## Aménagement de la RD920 : analyse technique

## Séquence 2

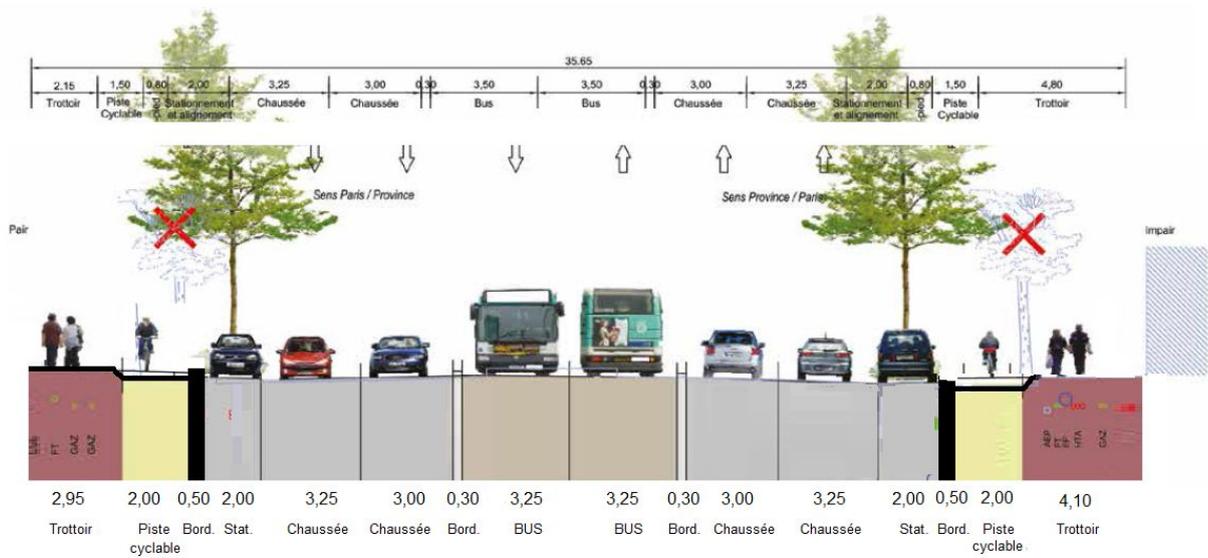
Pour la seconde séquence, toutes les voies de circulation et stationnement sont conservées. Nous proposons une piste cyclable unidirectionnelle de 2 m de chaque côté grâce à une réduction minimale des deux couloirs de bus (50 cm) et un rééquilibrage de la largeur des trottoirs. Celui de gauche passerait de 2,15 m à 2,95 m, et celui de droite de 4,80 m à 4,10 m.

## Séquence 3

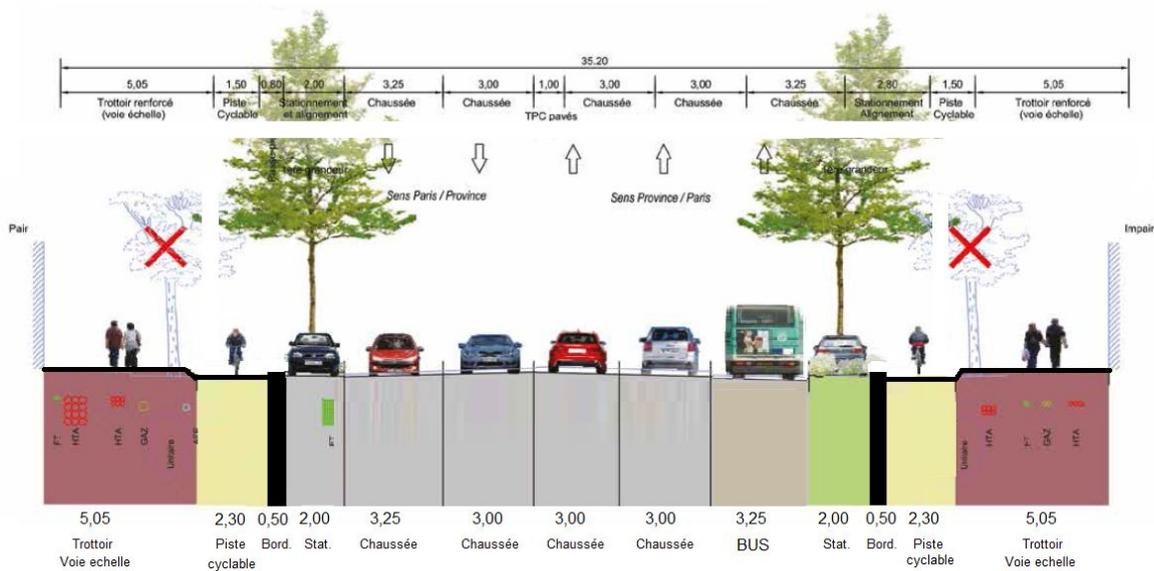
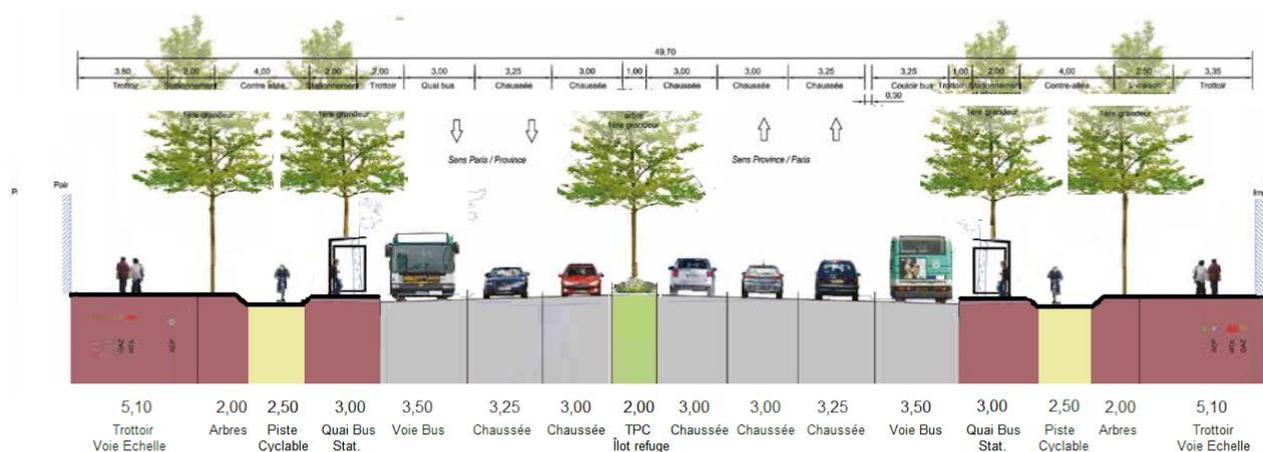
Pour la troisième séquence, nous proposons de supprimer le terre-plein central pavé au profit d'une simple ligne blanche continue, comme cela existe sur de nombreux boulevards urbains. Cette modification permettrait d'insérer une piste de qualité sans toucher à la largeur du trottoir, qui se doit d'être accessible aux pompiers (voie échelle de 4 m à 1 m des façades).

Séquence 4

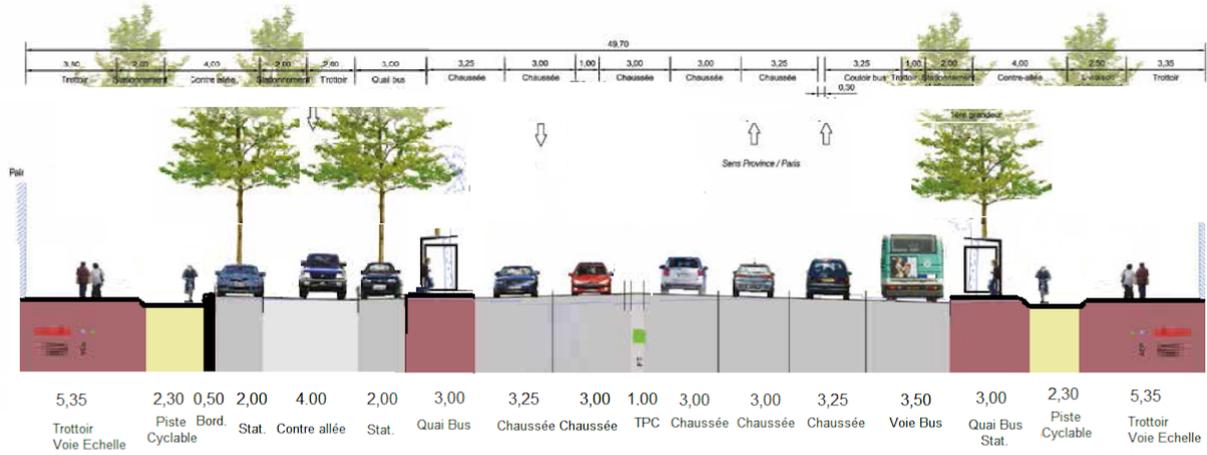
Dans cette deuxième option, nous proposons de supprimer une seule des deux contre-allées, et de ne conserver que celle qui existe déjà aujourd'hui dans le sens Paris / Province. La place récupérée permettrait d'augmenter la largeur des trottoirs, tout en les rendant accessibles aux pompiers, et de créer une piste cyclable unidirectionnelle de qualité de chaque côté.

À noter que seule une file de stationnement est perdue dans cette configuration. Le quai de bus dans le sens Province / Paris serait placé en alternance avec des arbres et du stationnement.
